RELAZIONE TECNICA	COMMESSA	LOTTO	FASE	ENTE	TIPO DOC.	CODIFICA DOCUMENTO	PROGR.	REV.	Pag.
	D040	00	R	22	RH	SA350X	001	A	1 di 18

QUESITO 35

NUOVA LINEA TORINO LIONE TRATTA NAZIONALE DOCUMENTO DI RISPOSTA ALLE RICHIESTE DEL MATTM								
	RELAZIONE TECNICA	COMMESSA	LOTTO	FASE	ENTE	TIPO DOC.	CODIFICA DOCUMENTO	PROGR.	REV.
	D040	00	R	22	RH	SA350X	001	A	5 di 18

Figura 1 - Tipologico barriere RFI

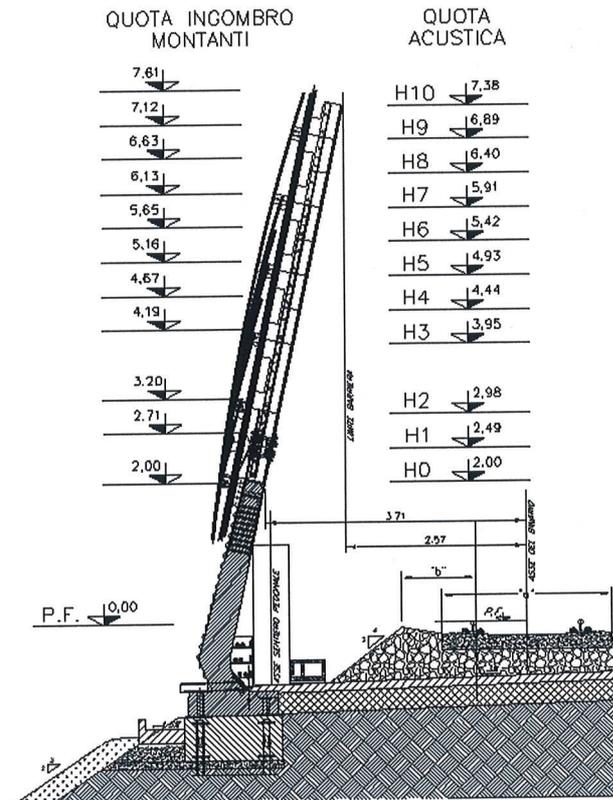
Con riferimento alle fotosimulazioni relative a mitigazioni e opere di ingegneria naturalistica inerenti le nuove barriere acustiche posizionate in corrispondenza di Avigliana e Settimo Torinese, d'altro lato, nel Quadro di riferimento ambientale, si legge che in alcuni tratti tali barriere sono state progettate ad integrazione di tratti già esistenti ed, in alcuni tratti, in aree densamente urbanizzate; si ritiene appunto verificare che le soluzioni proposte siano coerenti con le preesistenti e con l'ambito paesaggistico attraversato.

Per le barriere si individua l'utilizzo della tipologico H3 utilizzato da RFI, con quota acustica 3,93 m e quota ingombro montanti pari a 4,19 m (Figura 1).

Per le barriere previste, che andranno a mitigare l'impatto acustico generato dal traffico ferroviario garantendo il rispetto dei limiti, si individua l'utilizzo del tipologico H3 utilizzato da RFI, con quota acustica 3,93 m e quota ingombro montanti pari a 4,19 m: tale condizione permette, nello scenario di attivazione, di mantenere gli elementi verticali di altezza controllata rispetto ai livelli consentiti dalle caratteristiche strutturali stesse della barriera.
